Van: [redacted]
Verzonden: woensdag 7 oktober 2020 10:45
Aan: [redacted]
CC: [redacted]
Onderwerp: RE: toevoeging ontwerp veiligheidsconstructie Grimburgwal

Van: [redacted]
Verzonden: maandag 5 oktober 2020 17:35
Aan: [redacted] ; [redacted] [redacted]
CC: [redacted] ; [redacted] ; [redacted] ; [redacted]
Onderwerp: toevoeging ontwerp veiligheidsconstructie Grimburgwal

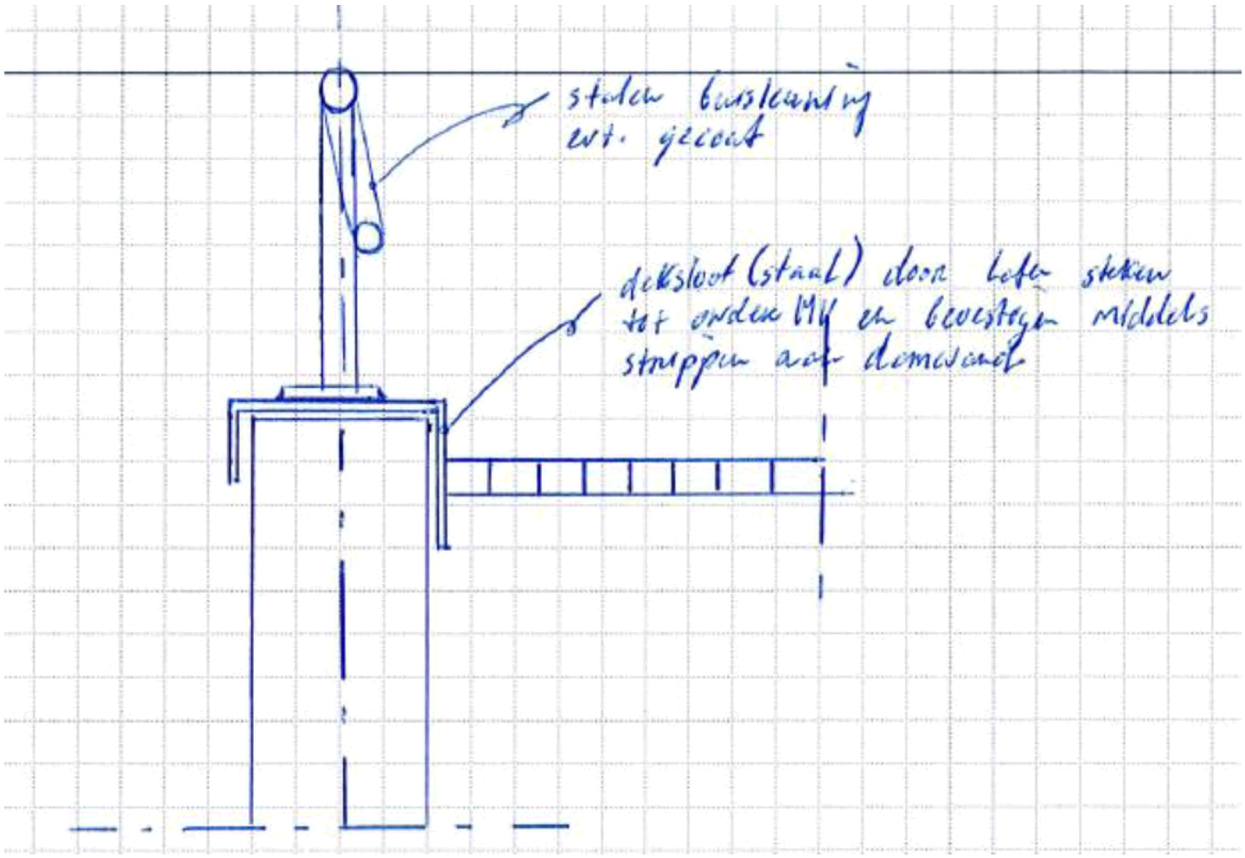
2. Voorstel is om de damwand ter plaatse van deel 2 & 3 aan te brengen op + 0,900 NAP en het zand op +0,700 NAP. B.k. straatwerk wordt dan ca. +0,800 NAP. Er is dan nog een schoprand van 10cm. Zie ook onderstaande schets.
   Ziet er netjes uit. Hoogte bovenzijde straatwerk bij de damwand op +0,70, en vandaar uit onder 2% afschot naar het gebouw. Het is mijn voorstel langs de damwand een molgoot te straten met een kolk. Verder zijn er de regenwater afvoeren vanaf het gebouw die nu (waarschijnlijk) lozen op de Grimburgwal. Het is ons voorstel deze naar een verzamelleiding te brengen, en in één keer door de damwand te brengen.
   Dus: Stalen deksloof zoals voorgesteld, esthetica en functionaliteit leuning worden nog overlegd.
